项目名称: 麒麟·公馆A1#楼

建设地点: 三元区下洋

建筑物各层平面图

一层平面图
(本层建筑面积=200.198m²)

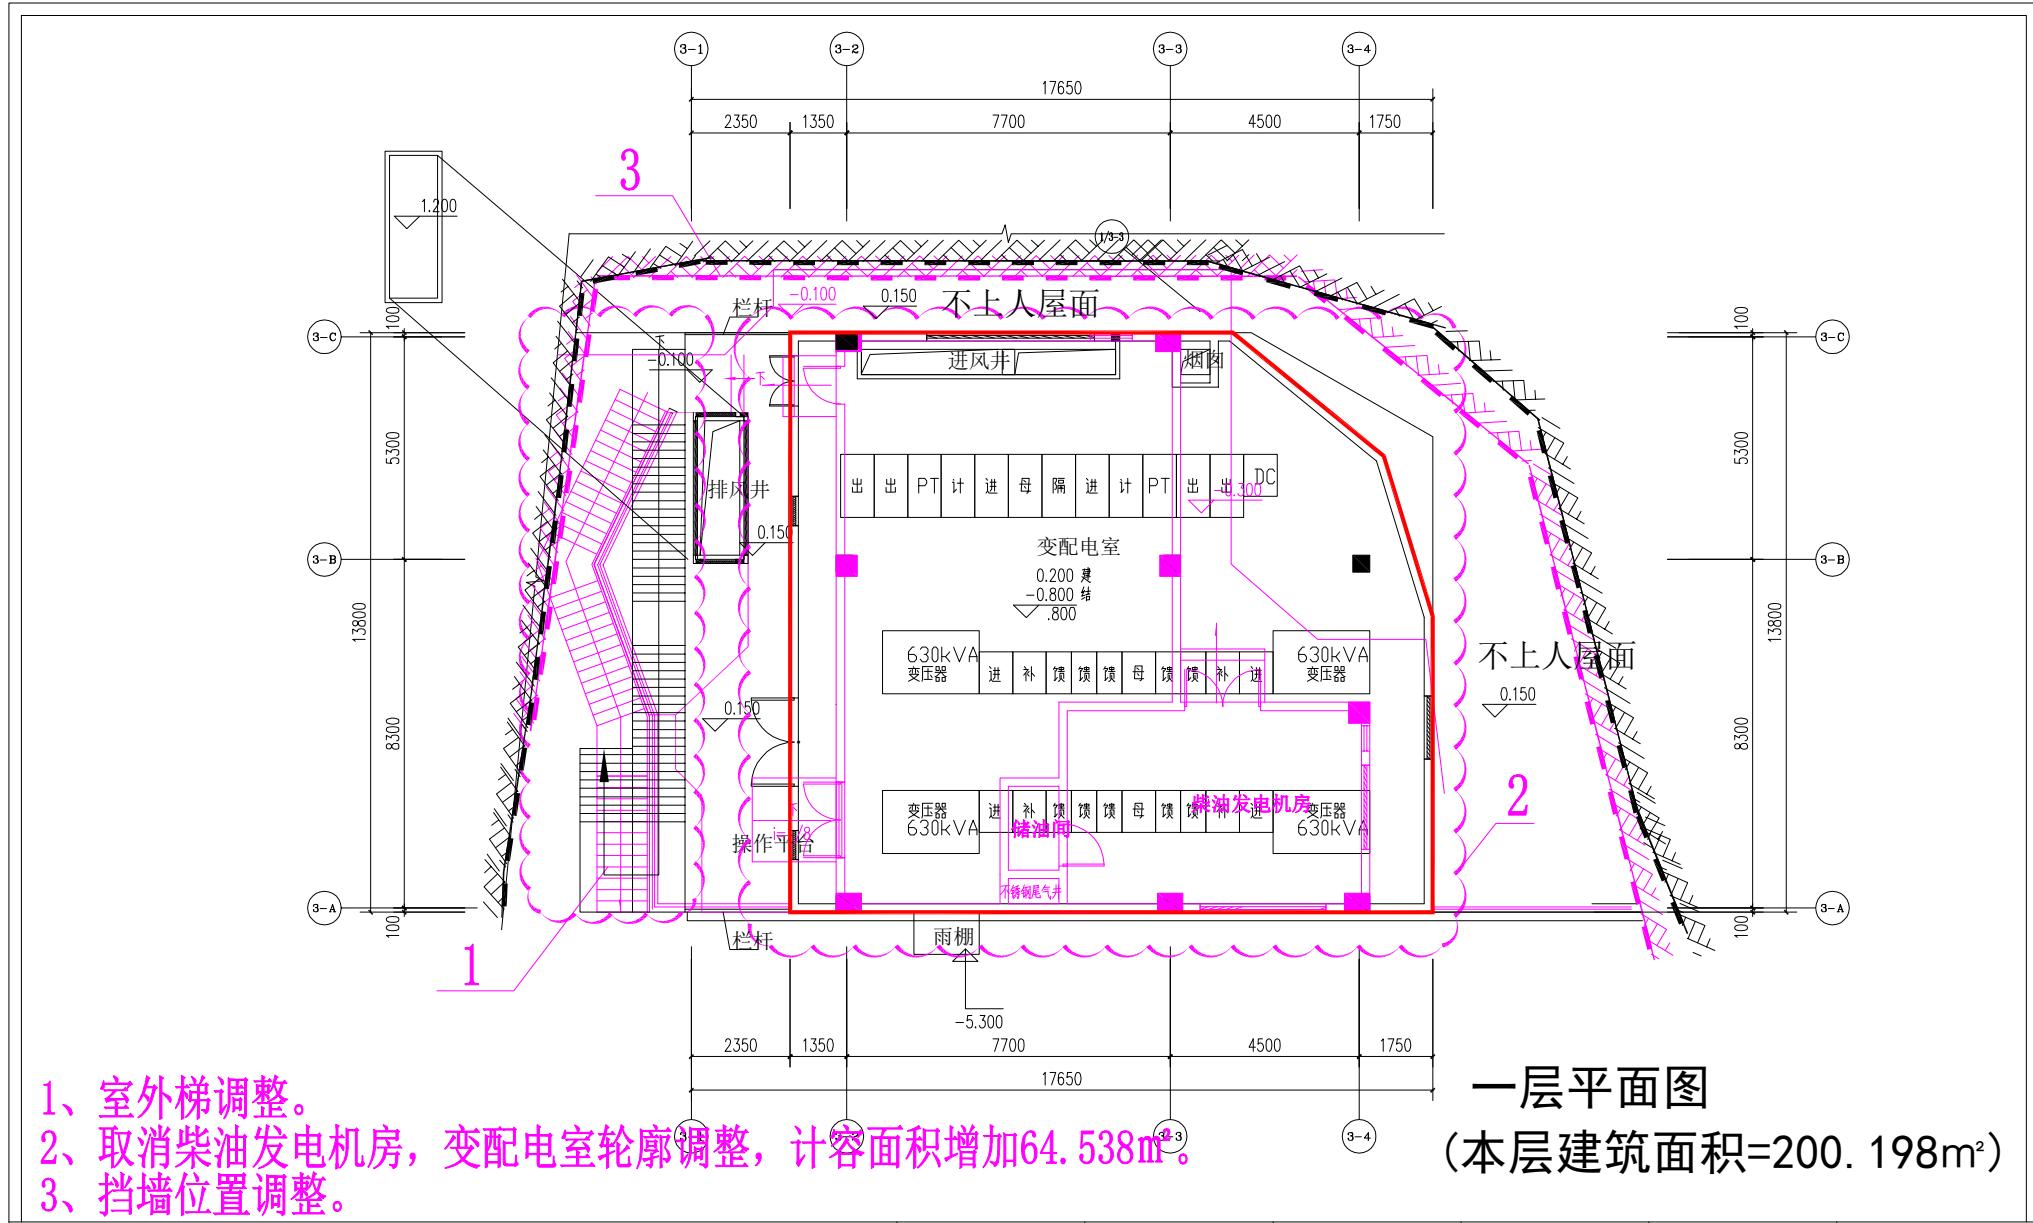
- 1、室外梯调整。
- 2、取消柴油发电机房, 变配电室轮廓调整, 计容面积增加64.538m²。
- 3、挡墙位置调整。

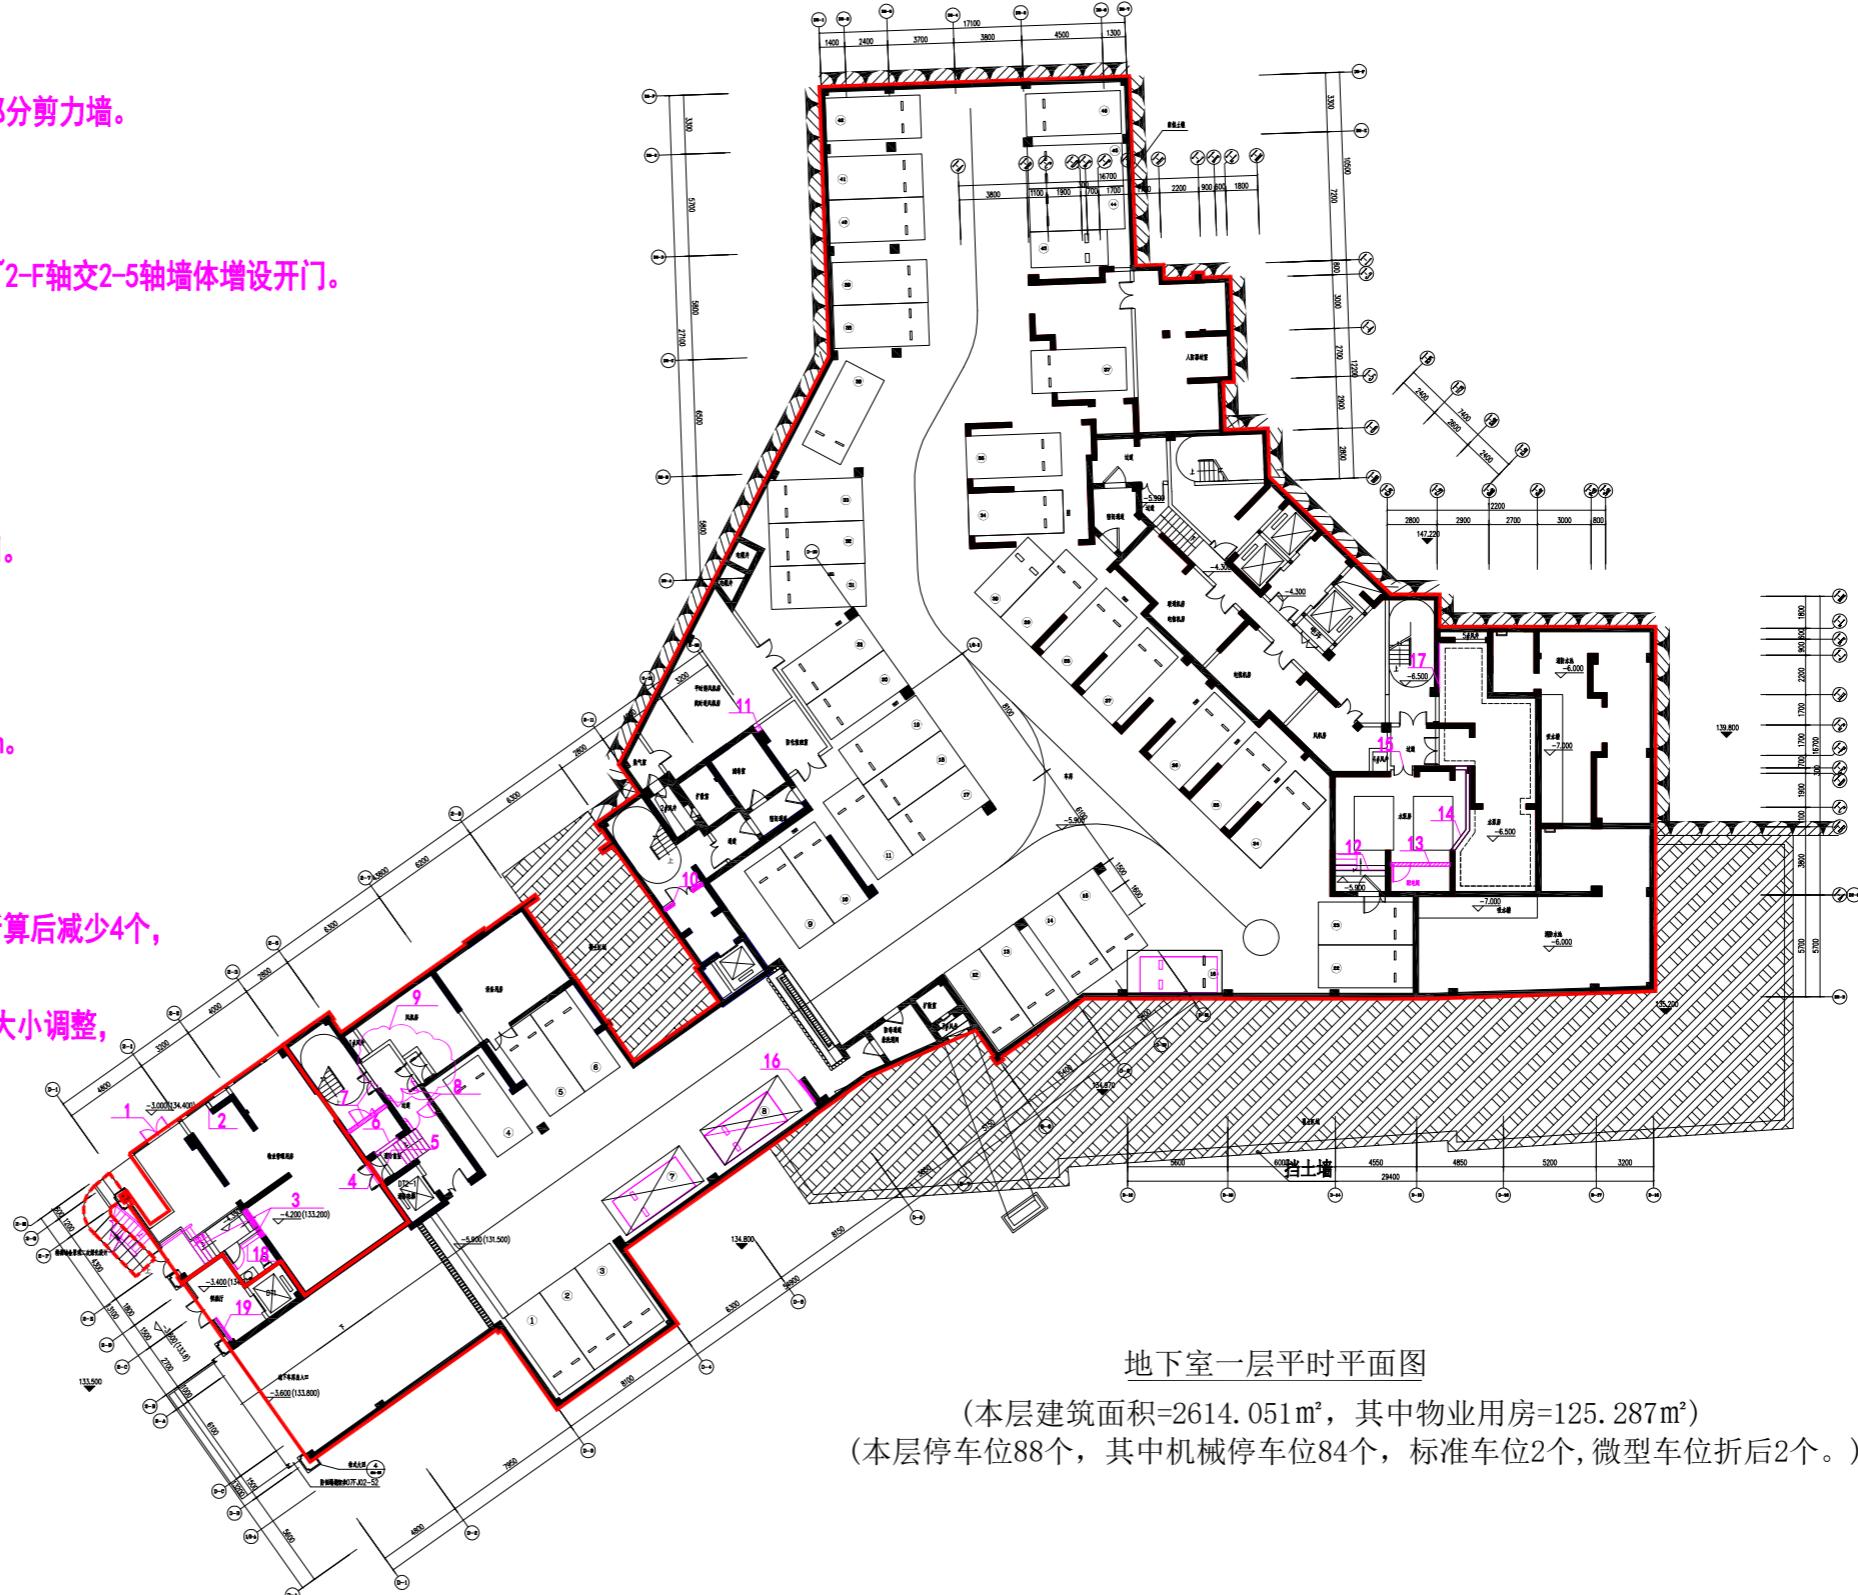
注: 剪力墙建施与结施不一致, 现场与结施一致。

- 1、2-H交D-1~2-1轴实墙封堵, 取消开门。
- 2、2-H~2-G轴交2-1~2-2轴新增实墙封堵。
- 3、2-D~2-F轴交D-1~2-1轴台阶踏步范围修改, 取消部分剪力墙。
- 4、2-C~2-D轴交2-3轴墙体位置调整及开门。
- 5、2-C~2-D轴交D-3轴新增台阶、墙体及开门。
- 6、2-E轴交2-3~2-5轴新增墙体。
- 7、2-E轴~2-F轴交2-3~2-5轴取消墙体及开门, 2-E轴~2-F轴交2-5轴墙体增设开门。
- 8、2-D~2-E轴交2-5~2-7轴取消过道墙体及开门。
- 9、2-E~2-G轴交2-5~2-7轴风机房新增墙体及开门。
- 10、2-E轴交2-10~2-11轴墙体向北侧移动0.1m。
- 11、2-G轴交2-13轴新增实墙封堵。
- 12、D-14~D-15轴交D2-C轴台阶位置调整。
- 13、1-25~1-27轴交D2-C轴取消配电间及其墙体和开门。
- 14、D-15~D-16交1-E~1-A轴水泵房新增墙体。
- 15、D-15~D-16交1-E轴水泵房墙体新增开门。
- 16、D-C~D-B交D-6轴墙体向D-7轴移动0.1m。
- 17、1-27轴交1-L~1-H轴墙体厚度调整, 厚度减少0.1m。
- 18、2-D交D-1~D-2轴墙体向2-E轴移动0.3m。
- 19、D-1交2-B~2-C轴墙体厚度调整, 厚度减少0.1m。
- 20、剪力墙建施与结施不一致, 现场与结施一致。
- 21、地下室车位局部变化, 微型机械车位减少6个, 折算后减少4个, 增加机械停车位2个, 标准车位2个。
- 22、由于室外景观二次深化设计, 导致室外楼梯位置大小调整, 调整后室外楼梯面积减少2.075m²。
